163-я сессия

**Соглашение 1958 года – Рассмотрение проектов поправок
к существующим правилам, представленных GRSP**

Предложение по дополнению 1 к Правилам № 127 (безопасность пешеходов)

Представлено Рабочей группой по пассивной безопасности*

"Рис. 3

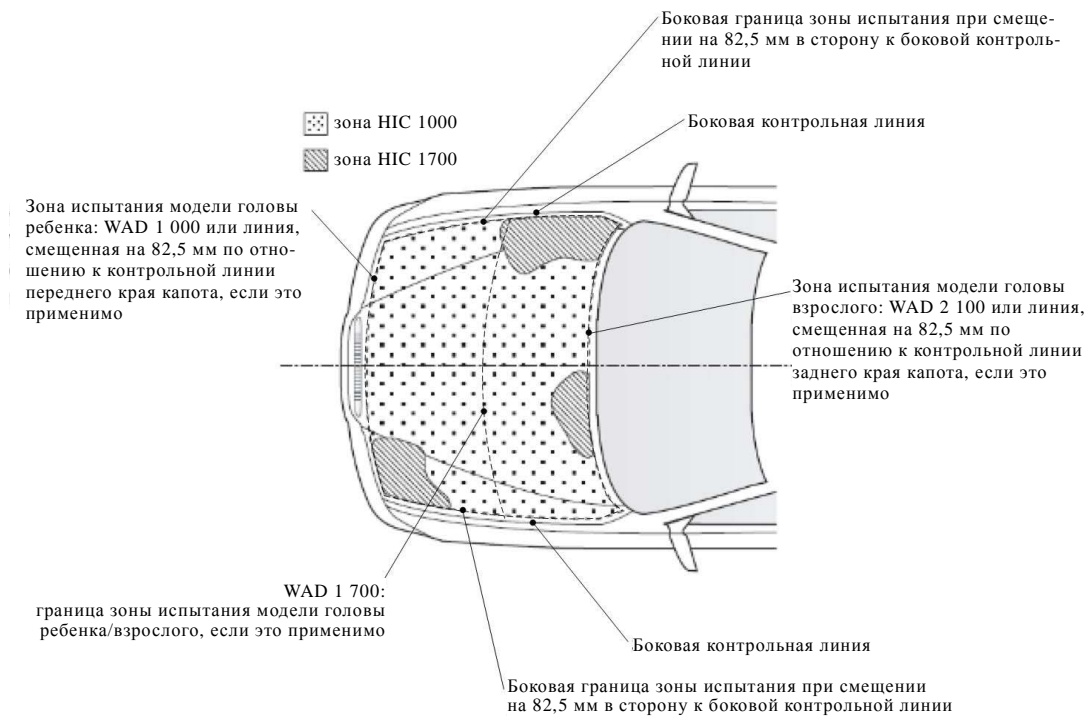
Приложение 5, рис. 3 изменить следующим образом:

Пример маркировки зоны НИС 1000 и зоны НИС 1700
